# 改善箇所説明図

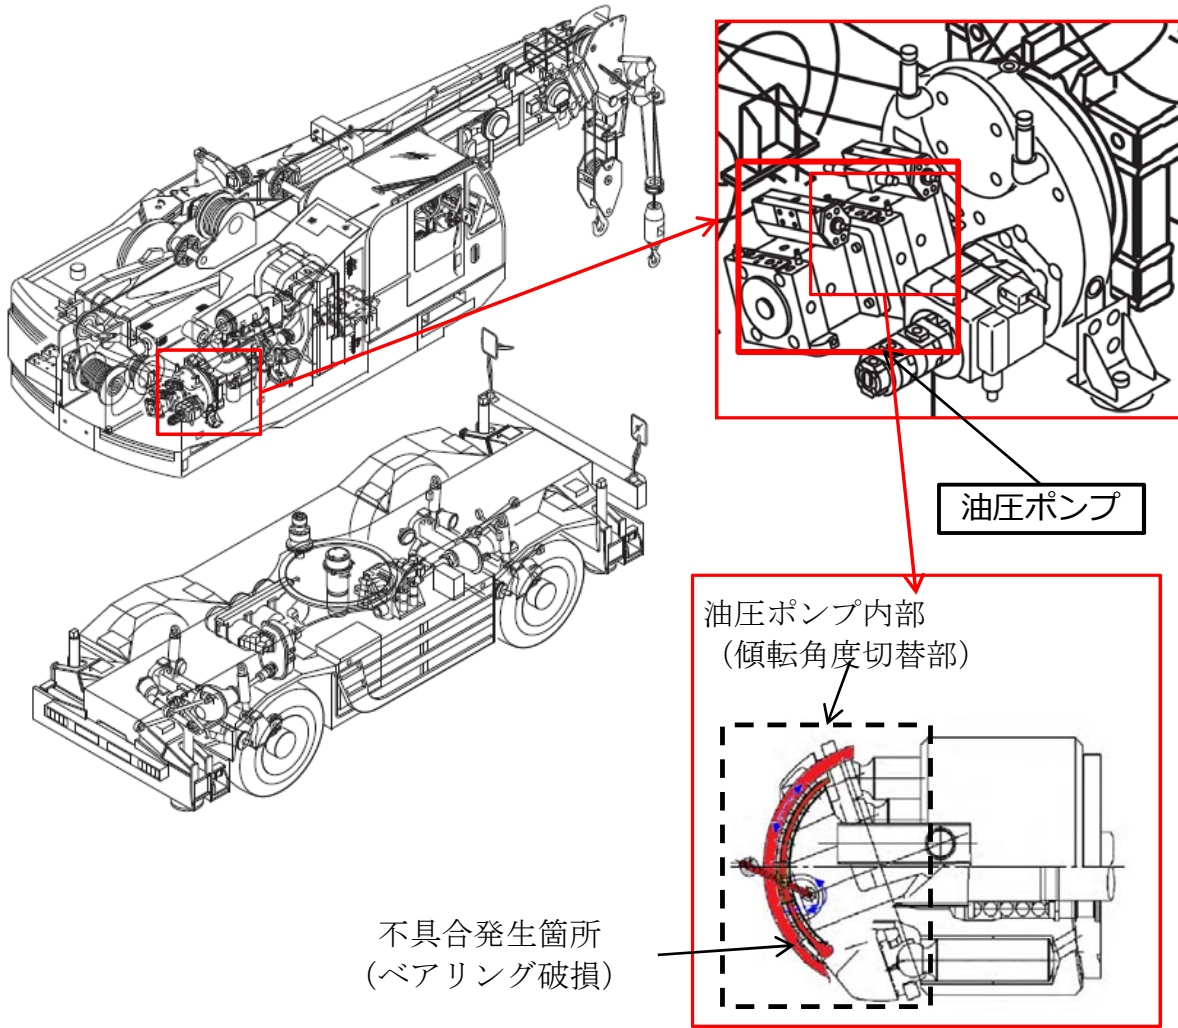
は交換対象部品

ホイール・クレーンの走行及びウインチ巻上に使用する油圧ポンプにおいて、作動油経路切替部のベアリングの耐久性が不足しているため、クレーン作業モードでのアイドル時に生じる負荷により、当該ベアリングが破損することがある。そのため、作動油の経路が変更できなくなり、前進及び後進の切り替えができなくなるおそれがある。

全車両、油圧ポンプを対策品に交換する。

油圧ポンプ本体に白色ペンキでマーキングを行う。
